## 2/4審査会合におけるコメント

コメント①：ABWR水平ベント試験の範囲を超える高蒸気流束下においても、発生する凝縮振動（CO）荷重は設計基準事故時に設定した荷重に包絡されることを示すこと。

コメント②：ABWRのベント管の吹き出し口が3本であることの影響について示すこと。

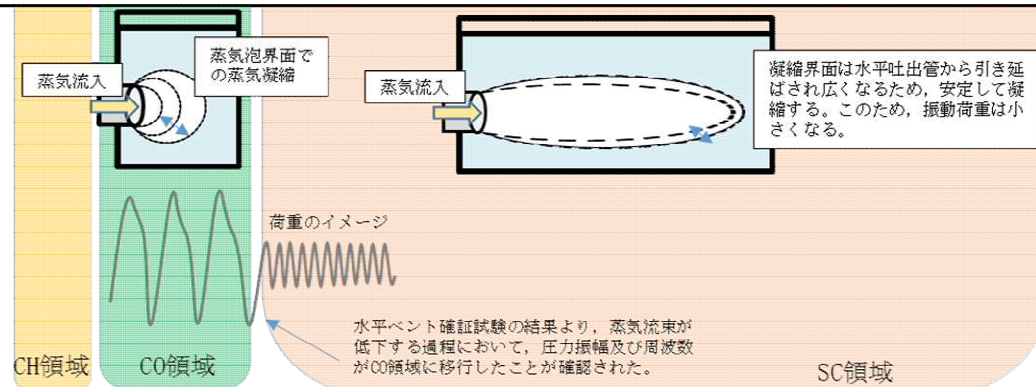
- ABWR水平ベント確認試験の範囲を超える高蒸気流束下での荷重について、実機と体系の異なる試験の結果を参照して、高蒸気流束では蒸気流束の増加に伴い荷重は横ばい又は低下することをお示した。  
例) SRVストレートパイプの試験において、高蒸気流束では流束の増加に伴い横ばい又は低下する（下図）。
- 以下の2つの理由により、水平ベント確認試験の蒸気流束の上限～FCI時に想定される蒸気流束の最大値（約595kg/s/m<sup>2</sup>）の全ての範囲において、荷重が増えないことの説明が必要とのコメントを受けたもの。
  - ✓ 水平ベントのトピカルレポートでは、蒸気流束の低い範囲に対する記載であると推測されるものの、蒸気流束の増加に伴い荷重は増加するとしていること
  - ✓ 蒸気流束の増加に伴い荷重が横ばい又は低下する傾向を示す蒸気流束の値は体系に依存すると考えられること

今回の回答内容の概念図を右に示す。

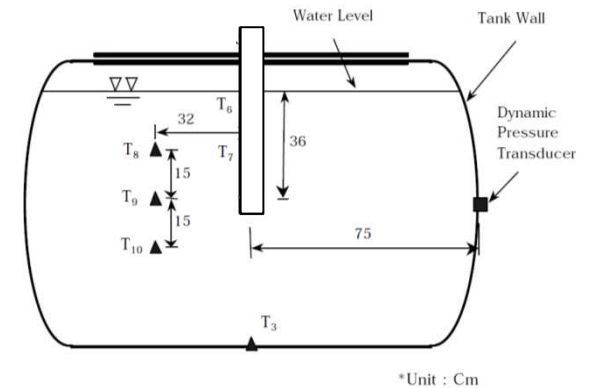
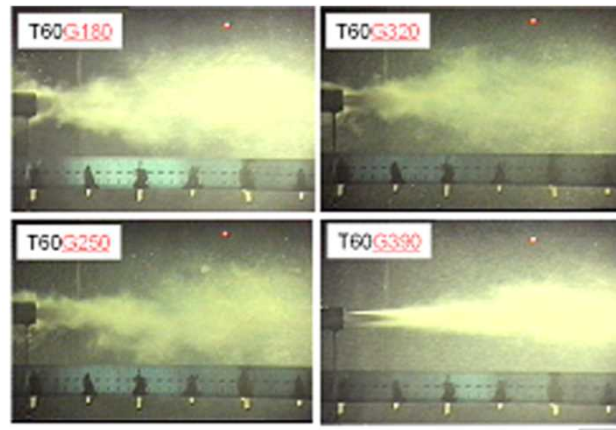
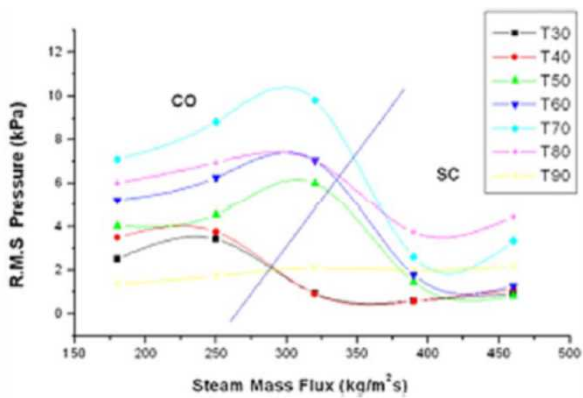
コメント①：ABWR水平ベント試験の範囲を超える高蒸気流束下においても、発生する凝縮振動（CO）荷重は設計基準事故時に設定した荷重に包絡されることを示すこと。

- 一般的な傾向として、凝縮モードが凝縮振動（CO）モードの時に蒸気流束が増加すると凝縮モードは凝縮振動（CO）から安定凝縮（SC）に遷移し、水力的動荷重は小さくなることを示す（1.～3.）。
- ABWR水平ベント試験を参照し、蒸気流束の試験条件の上限付近で凝縮振動の振幅（荷重）が弱まる傾向が確認されていることを示す（4.）。
- 以上により、蒸気流束が試験条件の上限より増加しても荷重は増大しないこと、従ってFCI時の荷重はDBA条件に包絡されることを説明する。
- 上記に加え、DBA荷重そのものも十分な保守性を有していることを述べる（5.）。
